Oggetto: REALIZZAZIONE PARCHEGGIO MULTIPIANO EST

Invio aggiornamento PUTRS (prot m_amte 3385 del 26/10/2020 - Parere n. 70 del 19.10.2020 della Sottocommissione VIA del Ministero dell'Ambiente e della Tutela del Territorio e del Mare).

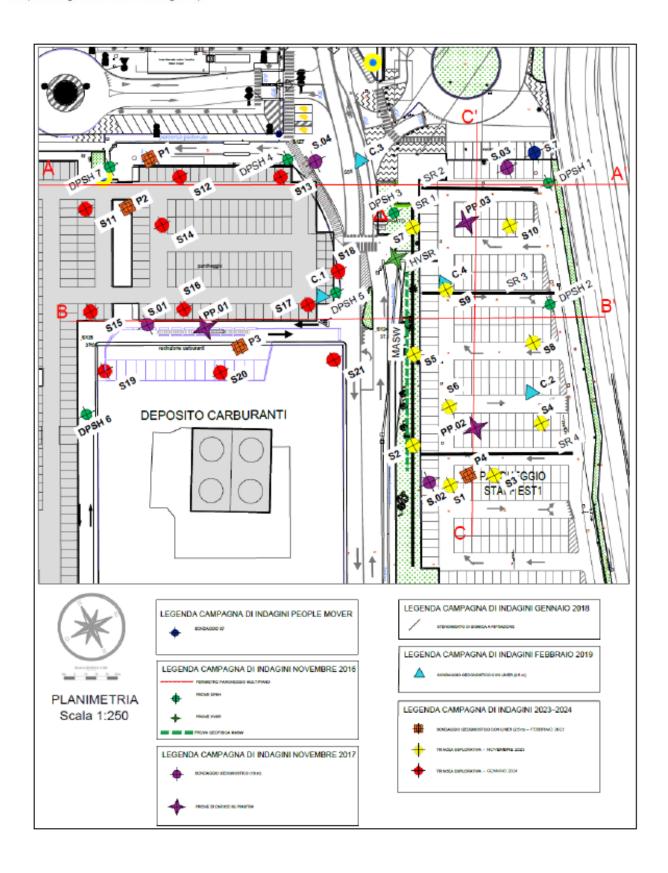
I risultati ottenuti dalla caratterizzazione ambientale nei primi 2,50 m si differenziano in relazione alla tipologia di campionamento:

per campionamenti che hanno interessato delle verticali d'indagine si evidenzia la presenza, diffusa su gran parte dell'area interessata dagli scavi di progetto ma limitata ai

primi 2,50 m, di un superamento a carico del parametro "Idrocarburi C12-40" della CSC definita per l'utilizzo del materiale in siti ad uso "verde pubblico e privato e residenziale" che rende il materiale non conforme per tali destinazioni; il valore del parametro resta invece ampiamente al di sotto della CSC per l'utilizzo in siti ad uso "commerciale e industriale" e quindi conforme per tali destinazioni. Si specifica che le analisi effettuate hanno permesso di individuare, in corrispondenza dell'area nordoccidentale del nuovo parcheggio in progetto, una zona limitata e dell'estensione di circa 800 m2, all'interno della quale sono stati caratterizzati terreni con CSC inferiori ai limiti previsti per la Colonna A di Tabella 1, Allegato 5 della Parte IV, Titolo V del D.lgs. 152/06. Tali valori inferiori ai limiti previsti per la Colonna A sono stati riscontrati anche entro 2,50 m da p.c. (campioni P1-C1, P1-C2, P2-C1 e P2-C1, Tabella 6.6).

- per campionamenti avvenuti con trincea esplorativa si riscontra che i valori dei parametri relativi ai terreni caratterizzati risultano inferiori ai valori limiti della CSC per la Colonna A di Tabella 1, Allegato 5 della Parte IV, Titolo V del D.lgs. 152/06, definita per l'utilizzo del materiale in siti ad uso "verde pubblico e privato e residenziale" che rende il materiale non conforme per tali destinazioni. Si evidenzia che dalle analisi effettuate si è riscontrato un unico campione con valori di superamento a carico del solo parametro "Idrocarburi C12-40" della CSC definita per l'utilizzo del materiale in siti ad uso "verde pubblico e privato e residenziale"; il valore del parametro resta invece ampiamente al di sotto della CSC per l'utilizzo in siti ad uso "commerciale e industriale" e quindi conforme per tali destinazioni. Il suddetto campione, denominato S6-C2, è situato nella zona centro-orientale del "Park A" (campione S6-C2, Tabella 6.6; Figura 6.2). Al contempo il campione S3-C3 (Tabella 6.6; Figura 6.4) è risultato non conforme al test di cessione per recupero (D.M. n. 186/2006).

Il superamento del parametro "Idrocarburi C12-40" della CSC non risulta invece nei campioni prelevati al di sotto dei 2,50 m dal piano campagna attuale ed il materiale da scavo è pertanto in questo caso conforme all'utilizzo nei siti ad uso "verde pubblico e privato e residenziale". Quanto rilevato appare del tutto coerente con l'attuale presenza di un'area di parcheggio pavimentato sull'impronta della futura area del nuovo multipiano; l'influenza della presenza di stallo e circolazione di vetture sembra comunque esaurirsi rapidamente all'interno dei primi metri.
